# COMUNE di ACQUASPARTA

**Recupero del complesso edilizio del Castello di Monte Albano di Acquasparta.**  
Interventi in variante al progetto autorizzato dalla SABAP con nota prot. 010848 del 21.12.2006 P di C. n. 08 del 11.05.2017

## VARIANTE IN PROGETTO

STATO SOVRAPPONTO E INDICAZIONE DELLA VARIANTI E DEI PROGETTI DI DETTAGLIO

Prospetto Nord

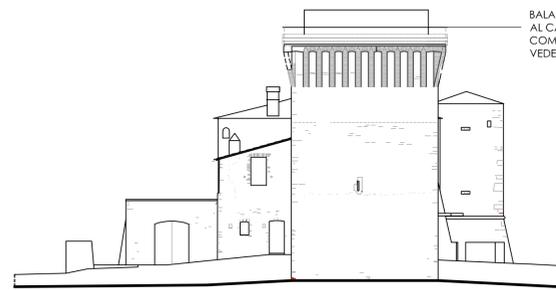
RICOSTRUZIONE PROFILO MURATURA DI ACCESSO DI ALTEZZA LIMITATA COME DA AUT. SABAP

TERRAZZA - SUPERFETAZIONE ELIMINATA COME DA PRESCRIZIONI DELL'AUTORIZZAZIONE SABAP

Prospetto Est

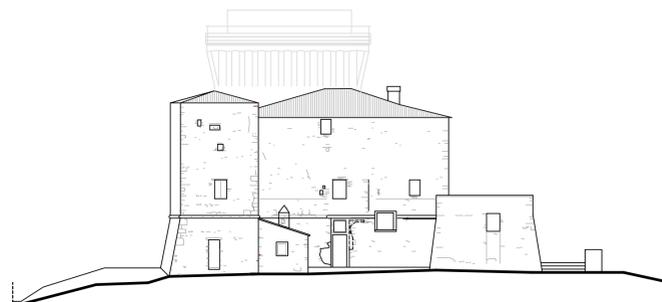
BALAUSTRA DI SICUREZZA PER ACCESSO AL CAMMINATOIO SUPERIORE GIÀ PREVISTA E REALIZZATA COME DA INDICAZIONE DEL FUNZIONARIO SABAP. VEDERE FOTO

Prospetto Sud

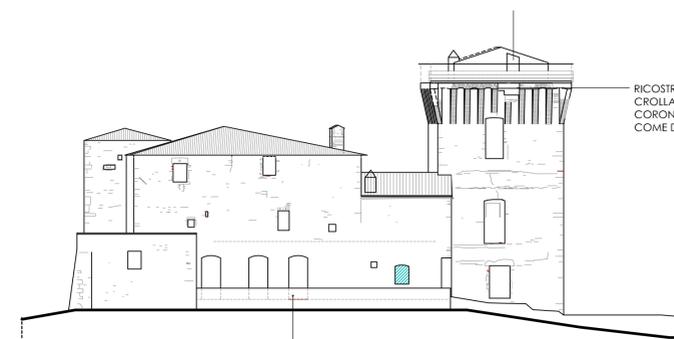
RICOSTRUZIONE PARTI CROLLATE BECCATELLI E CORONAM. IN LATERIZIO COME DA PRESCRIZIONI

RIAPERTURA E RIPROFILATURA DELLE BUCATURE TAMPONATE, IN PRECEDENZA SOTTO INTONACO IN BASE ALLE INDICAZIONI DEL FUNZIONARIO SABAP.

Pianta Piano Terra

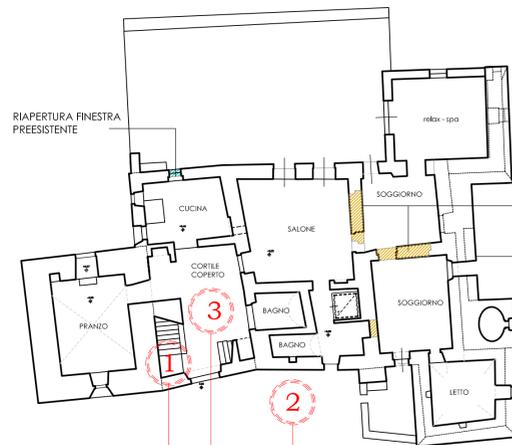
RIAPERTURA FINESTRA PREESISTENTE

PROPOSTA DI ADEGUAMENTO DELLA PENDENZA DELLA SCALA DELLA TORRE - VEDERE TAVOLA ALLEGATA

Pianta Piano Primo

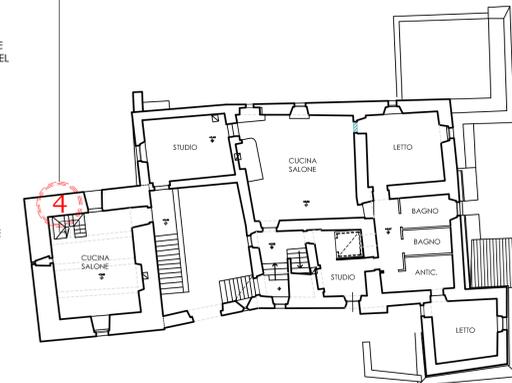
CONSERVAZIONE COMPLETA DEI SETTI E DELLE TRACCE ANTICHE INDIVIDUATI NEL CORSO DEI LAVORI ANCHE IN ZONE PRECEDENTEMENTE PREVISTE DA TRASFORMARE ED APRIRE, COME DA INDICAZIONI DEL FUNZIONARIO SABAP.

RICOSTITUZIONE DEI MARGINI E DELLE PARTI DI MURATURA CADUTE CON RICOSTITUZIONE DELLA SCARPA DI BASE E DEL CORDOLO TORICO COME DA INDICAZIONI E VERBALE FUNZIONARIO SABAP.

PROPOSTA DI INTEGRAZIONE DI UNA SUPERFICIE LAPIDEA PERIMETRALE PER AERAZIONE DELLE MURA E ALLOGGIAMENTO ILLUMINAZIONE - VEDERE TAVOLA ALLEGATA

PROPOSTA DISEGNO PAVIMENTAZIONE CORTILE - VEDERE TAVOLA ALLEGATA

Pianta Piano Secondo

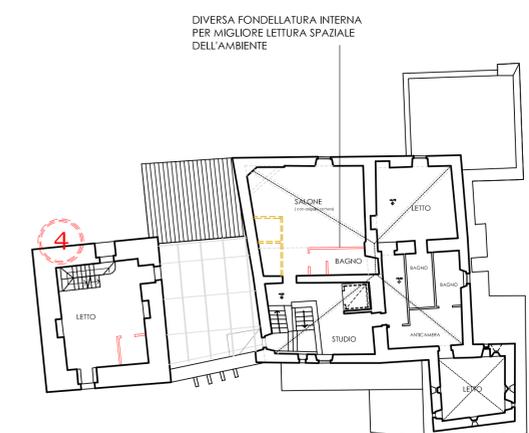
SCALA DI ACCESSO AI PIANI SUPERIORI, GIÀ AUTORIZZATA. LE MODALITÀ ESECUTIVE PROPOSTE VENGONO DEFINITE NELLA RELAZIONE CON I PARTICOLARI ESECUTIVI ALLEGATA ALLA PRESENTE ISTANZA.

DIVERSA FONDELLATURA INTERNA PER MIGLIORE LETTURA SPAZIALE DELL'AMBIENTE

POSIZIONE ACCESSO AL CAMMINAMENTO SUPERIORE ORIGINARIO, RISCOPERTO E RIPROPOSTO UNA VOLTA RESO POSSIBILE L'ACCESSO ALLA STANZA E ALL'ALTANA SUPERIORE COME DA INDICAZIONE DEL FUNZIONARIO SABAP.
